湛江港霞山港区 21#仓库及变电所改扩建工程（I 标）施工 澄清文件（一）

我公司受湛江港（集团）股份有限公司的委托，组织湛江港霞山港区 21#仓库及变电所改扩建工程（I 标）施工（项目编号：JG2024-2888）的公开招标，今接到招标人对招标文件的澄清，内容如下：

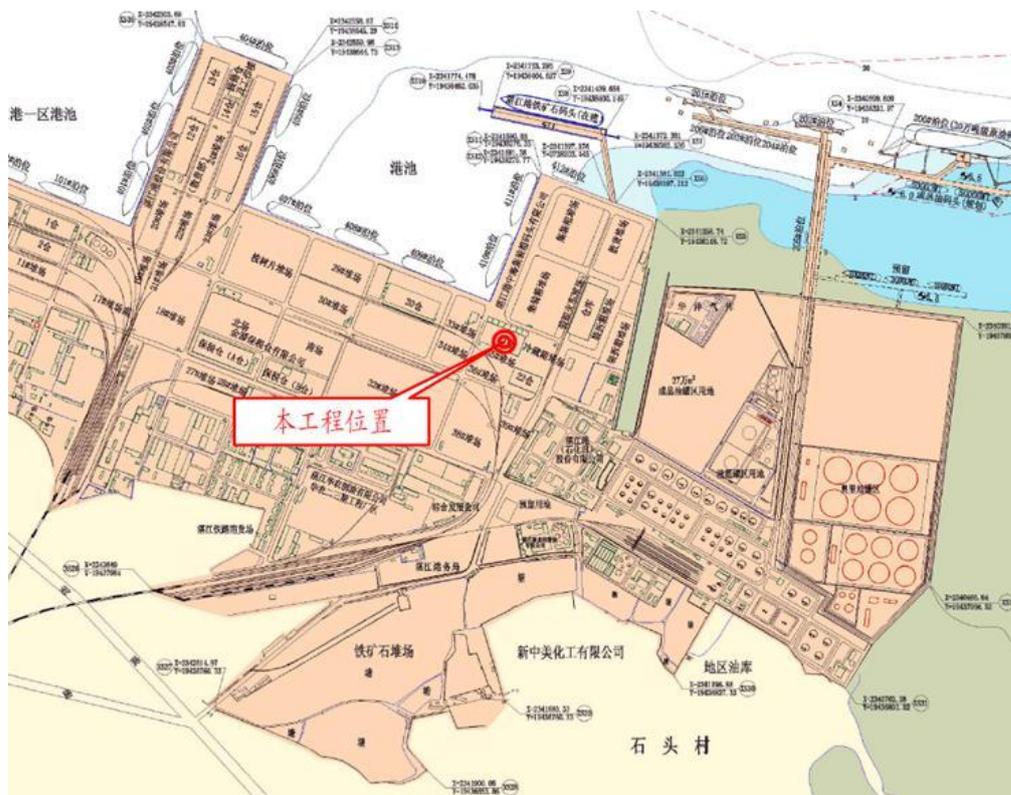
25、本工程红线范围外、周边是否有办公和生活区临建用地？

27、因招标人不统一组织踏勘，经勘察，现场难以定位，可否在地图中明确本工程的范围及位置？

答复：无。

答复：本工程范围在总图中已经明确，位置图见下图：
